COMUNE DI NISCEMI
PROVINCIA DI CALTANISSETTA

PIANO REGOLATORE GENERALE

Adeguamento degli elaborati del Piano Regolatore Generale al PAI (Piano Assetto Idrogeologico della Regione Siciliana, D.P.R.S. n°92 del 27/03/2007 ;
Inserimento perimetri S.I.C. (Siti Interesse Comunitario) e Z.p.S. (Zone a Protezione Speciale;
Correzioni grafiche degli elaborati di Piano
Adeguamento a sentenze del T.A.R. e modifiche marginali.

**Elaborato:
Relazione Generale**

Figura 3

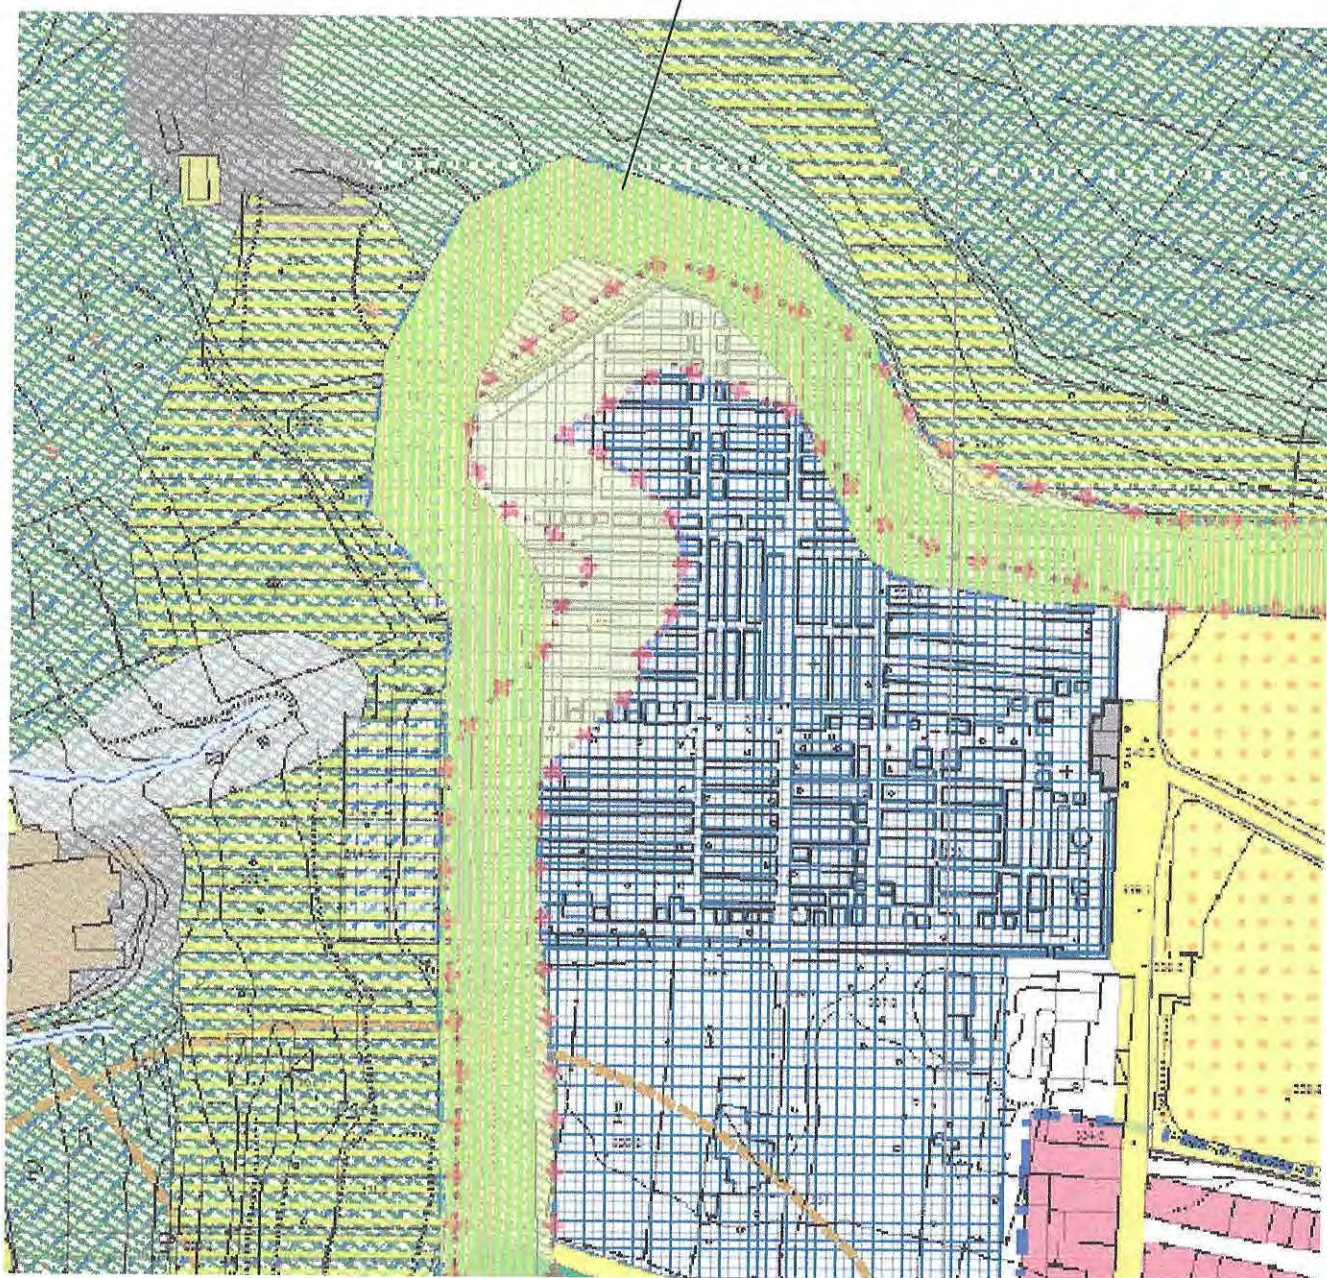
Area zona cimitero: L’Amministrazione comunale di Niscemi avendo inderogabile necessità di procedere all’ampliamento del cimitero, in una zona limitrofa al Cimitero comunale attuale nonché all’ampliamento di quello esistente lato Ovest e a Sud (fig. 2) ha dato incarico al prof. Dott. Pietro Todaro nel 2003, per lo studio di aggiornamento e revisione del piano straordinario del Rischio idrogeologico, al fine di poter rilasciare all’interno dell’attuale Cimitero, vista la carenza di spazio, di nuove concessione edilizie di cappelle gentilizie nelle aree già assegnate prima del D.A. 04.07.2000 e la realizzazione di nuovi loculi nell’area già inserita nel PRG, considerato che allo stato attuale il Comune di Niscemi è costretto alla tumulazione delle salme nei campi comuni. Il tecnico incaricato ha concluso giusta relazione del 12.09.2003 che l’area urbanizzata zona cimitero, *risulta interamente compatibile con l’effettiva situazione di criticità ambientale e che pertanto limitatamente alla fascia individuata e riperimetrata (fig. 3) chiedeva la modifica dei relativi confini aggiornati dallo stesso rispetto alla carta del rischio idrogeologico.*

In figura 3 fascia di rispetto ripеримetrata a seguito di studio geologico oggetto di Variante PRG –

Nuova fascia di rispetto zona di ciglio

Figura 4

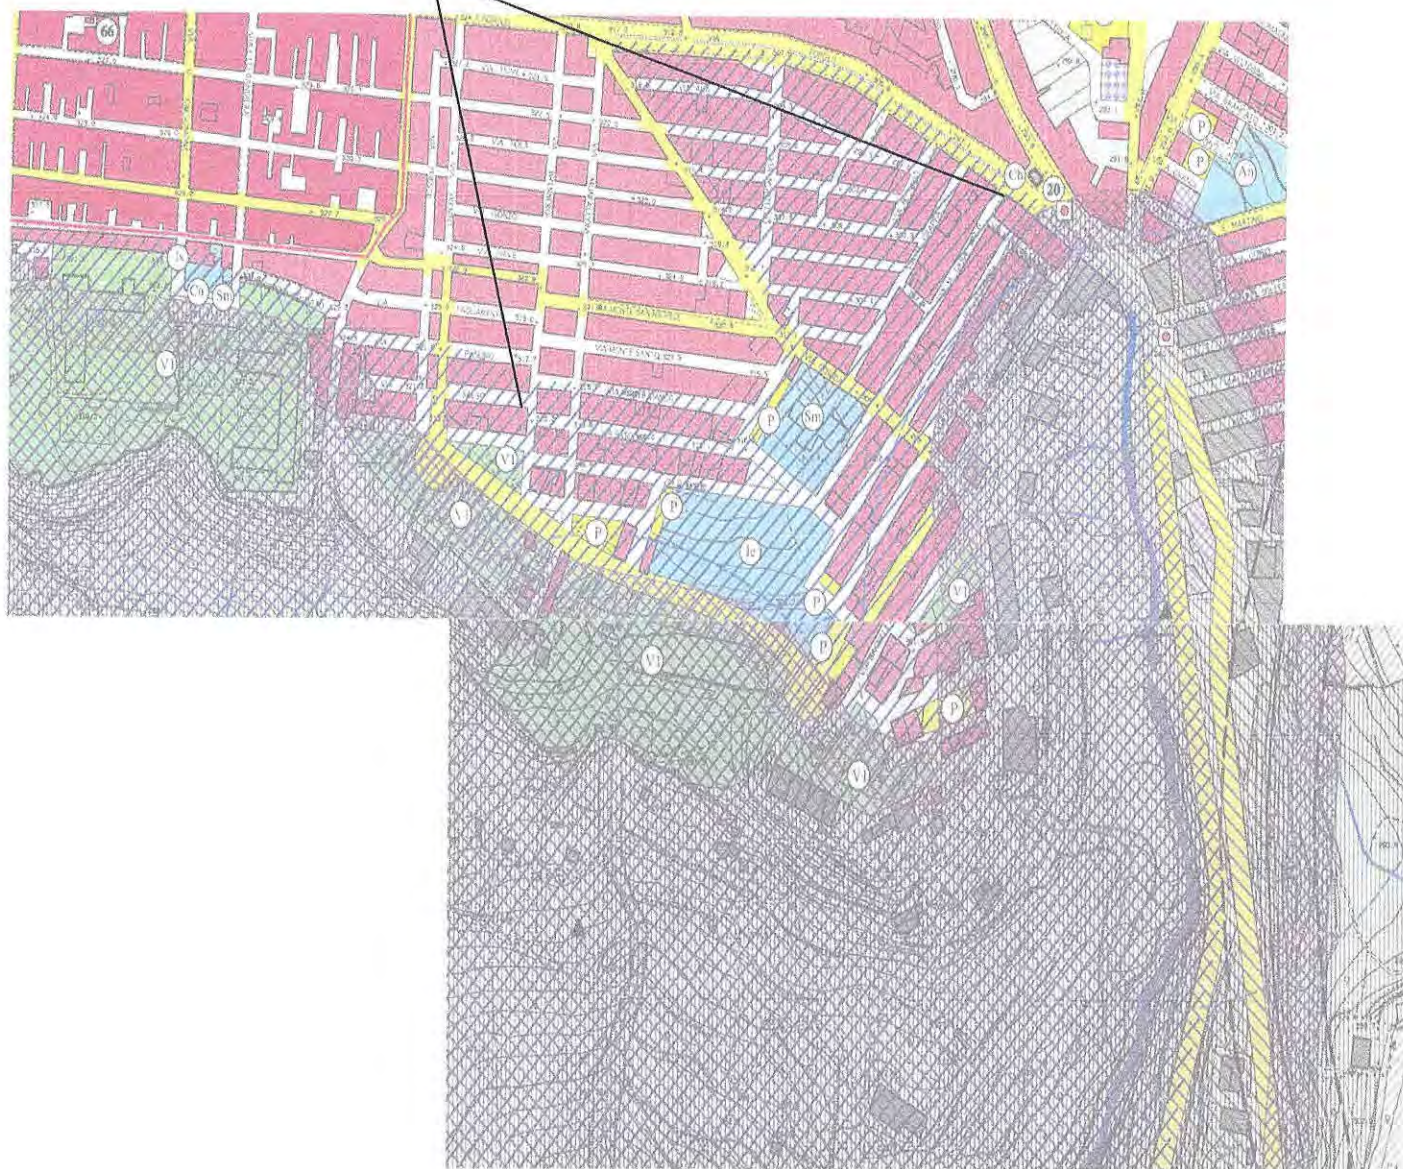
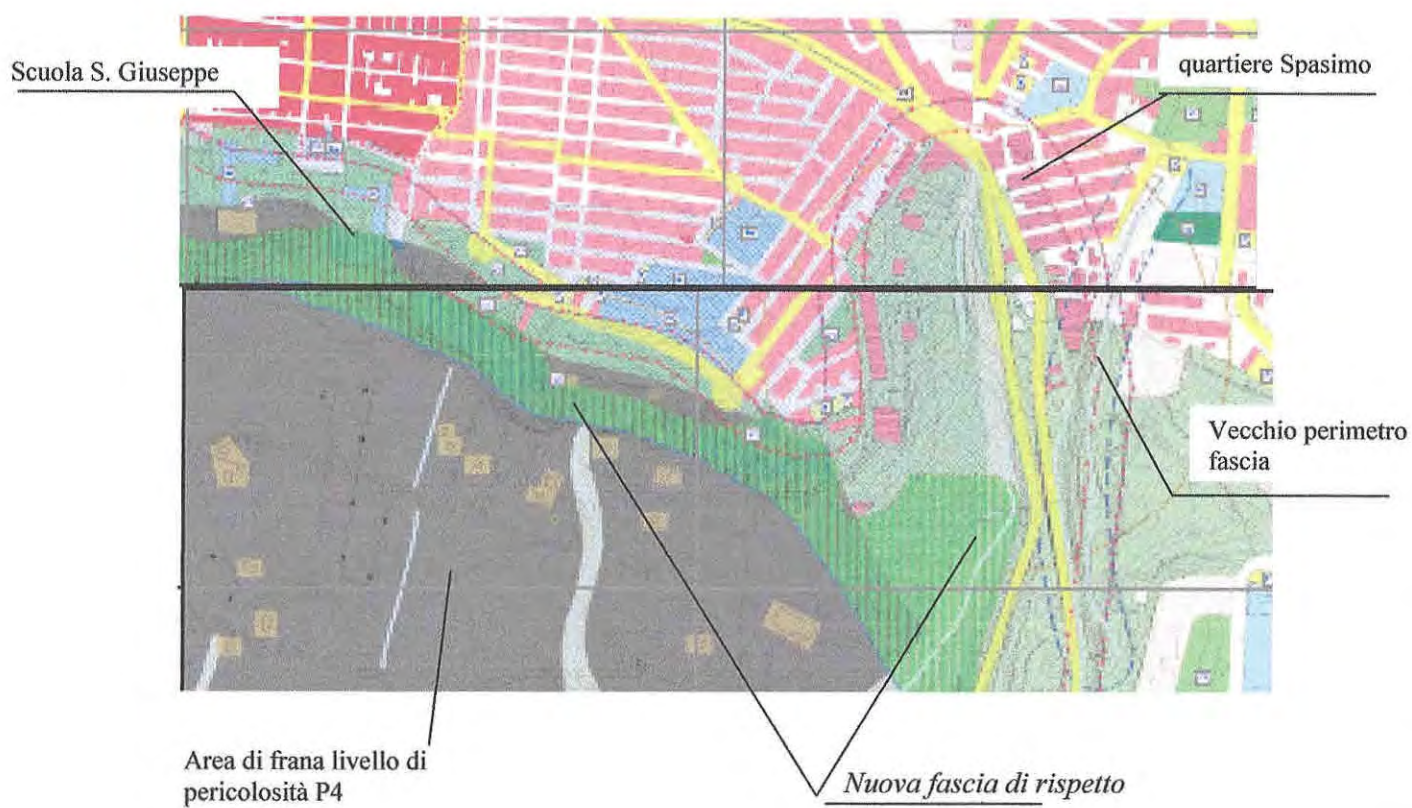
L'Amministrazione Comunale ha altresì ritenuto indispensabile uno studio geologico di verifica dell'area tra la scuola S. Giuseppe e il quartiere Spasimo, principalmente per lo Spasimo in quanto all'interno persistono diverse attività commerciali, due distributori di benzina (*oggi solo uno*), attività artigianali (oleificio e mostificio) considerato che i proprietari non possono effettuare cambi di destinazioni d'uso che comportino aumento del carico urbanistico in quanto ricadenti all'interno della fascia di rispetto di mt 30 del vincolo geologico. Da evidenziare inoltre che lo Spasimo è un'uscita principale per le aree agricole di Niscemi con forte richiesta di carico urbanistico. Considerato che rispetto al PAI tale area risulterebbe fuori dai vincoli preposti dallo stesso e sono in corso i lavori per il consolidamento e mitigazione consistenti nella apertura di sezione (lavori alla data odierna già ultimati) regolazione ed opere di difesa a valle dell'abitato nel torrente beneficio contiguo alla S.P.10, inoltre sono previsti lavori per la realizzazione di una galleria di valico per la deviazione delle acque bianche e nere ad est del centro abitato, per i motivi sopracitati l'Amministrazione Comunale ha ritenuto necessario far eseguire uno studio geologico al fine di aggiornare il vincolo geologico incaricando il prof. Dott. Todaro nel 2009 è che lo stesso in data 30.03.2009 ha trasmesso tutta la documentazione rimettendo sostanzialmente parere favorevole alla modifica della fascia "zona ciglio" così come rappresentato dall'allegato.

In figura 5 localizzazione con ubicazione fascia di rispetto vincolo idrogeologico PRG vigente (studio geologico D.A. 666/2002)

In figura 6 -fascia di rispetto ripерimetrata e oggetto di variante a seguito di studio del Dott Todaro.

Figura 6

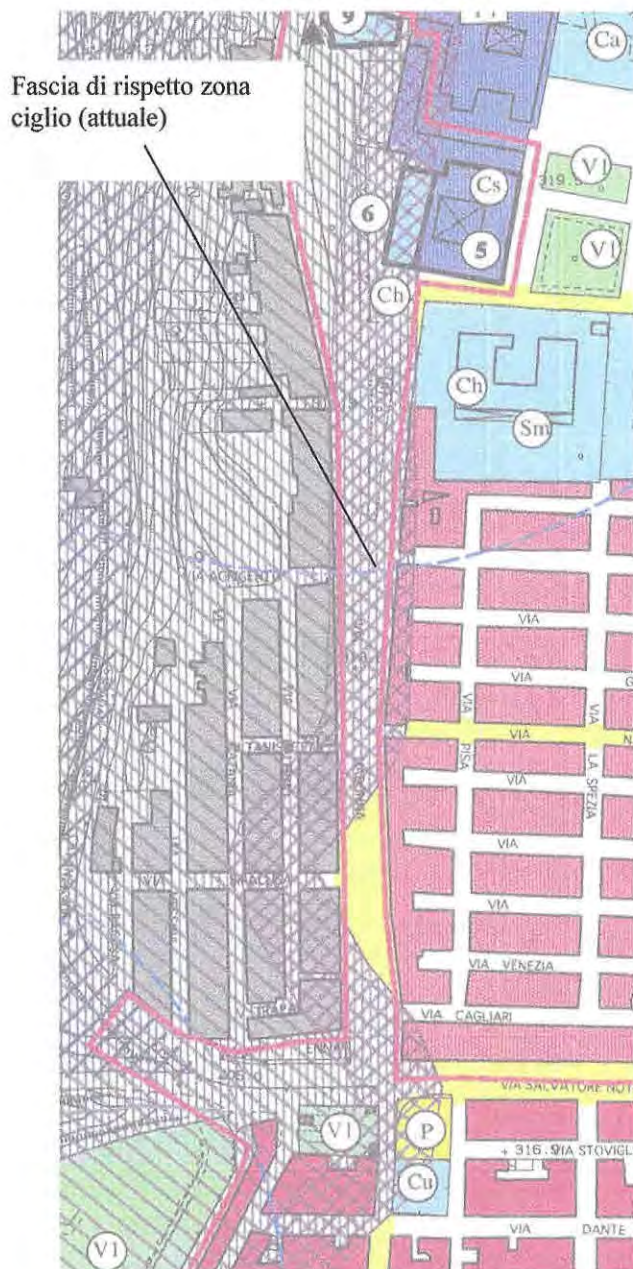
In tale tratto la variante riguarda, a seguito di studio del prof. Todaro di cui al punto 3 della relazione geologica, l'eliminazione della fascia di mt 30,00 di rispetto al vincolo geologico, senza modificare il sito d'Attenzione prescritto dal PAI.

In figura 6 e 7 localizzazione con ubicazione fascia di rispetto vincolo idrogeologico preesistente ed in variante.

Previsione PRG in variante
